Bebauungsplanverfahren "Schwenninger Weg Ost" in Irndorf 2. Offenlage

Beteiligung der Öffentlichkeit 07.01.-06.02.2019 Beteiligung der Träger öffentlicher Belange 24.01.-25.02.2019

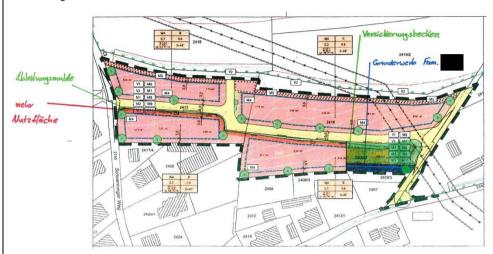
Bei diesen Ereignissen wird die Versickerungsmulde zur Transportmulde! Gemäß den im Plan eingezeichneten Höhenlinien befindet sich der tiefste Punkt des gesamten Baugebietes an unserer Grundstücksgrenze am südöstlichen Punkt. Das gesamte Sickerwasser landet am Ende der begleitenden Sickermulde bei uns am bzw. auf dem Grundstück. Es erfolgt ein Überlauf auf unser Grundstück, über die Straße und weitere fremde Grundstücke. Ist das zulässig bzw. gewünscht seitens der Gemeinde bzw. Gemeindeverwaltung?

Des Weiteren wurde in der öffentlichen Gemeinderatsitzung im Dezember 2018 erwähnt, dass jedem Grundstück ein 6 m breite Zu- bzw. Überfahrt gewährt wird. Dadurch wird die Versickerungsleistung der geplanten begleitenden Sickermulde deutlich verringert. Durch die unter den Zu- bzw. Überfahrten eingebauten "Verbindungsrohre" wird der Effekt des Transportes verstärkt, da die um ein vielfaches geringere Reibung auf der glatten Rohroberfläche das Wasser mit höherer Geschwindigkeit fließen lässt, als auf belebtem Boden. Dadurch wird die angedachte Entwässerungsmulde zur Ableitungsmulde, die das Sickerwasser an den tiefsten Punkt transportiert bzw. ableitet.

Unser Vorschlag wäre die geplante Versickerungsmulde durch eine Ableitungsmulde zu ersetzen und ein, wie bereits vorgeschlagen, Versickerungsbecken an eben diesem tiefsten Punkt zu realisieren (siehe anhängende Skizze). Die geplante Breite von 3 m, straßenbegleitend, könnte sonst auf ca. 80 – 100 cm reduziert werden.

Das Entwässerungskonzept sieht vor das Oberflächenwasser von den öffentlichen Flächen "über die Schulter", d.h. über das Bankett, in straßenbegleitende Versickerungsmulden abzuleiten und dort zu versickern.

Die Versickerungsmulden verbleiben in öffentlicher Hand und werden nicht als vorgesehen, der im Rahmen der Erschließungsplanung auf 2,50 m reduziert wurde. Die Mulden werden durch die Grundstückszufahrten (mit Gefälle zur Straße)

Die Versickerungsmulden sind nicht durch Rohrleitungen miteinander verbunden. Stattdessen ist im Bereich der Grundstückszufahrten jeweils eine Überlaufrinne zur nächsten tiefer liegenden Mulde vorgesehen, sodass eine Rückhaltung in der jeweils oberen Mulde erreicht wird. Der Rückhalt wird zudem durch die horizontale Lage der Muldensohle verstärkt.

Das Oberflächenwasser von Privatgrundstücken ist in "Privaten Versickerungsmulden" zu versickern. Diese sind ebenfalls dem Regelwerk (DWA A 138) zu bemessen. Der Notüberlauf aus den privaten Versickerungsmulden ist an die öffentliche Versickerungsmulde anzuschließen. Eine Ableitung auf Nachbargrundstücke ist nicht zulässig.

Wenn nicht die volle Versickerungsleistung gegeben ist (z.B. bei Frost und plötzlich einsetzendem starkem Regen), kann es vorkommen, dass die straßenbegleitende Versickerungsmulde sich zunächst füllt und dann überläuft, was sich von Mulde zu Mulde bis zum Tiefpunkt des Baugebiets fortsetzt. Bei der tiefsten Mulde ist ein Notüberlauf mit Anschluss an die Schmutzwasserkanalisation vorgesehen. Hiermit soll diesem Sonderfall Rechnung getragen werden. Ein Überlauf auf das Grundstück der Familie vorgesehen.
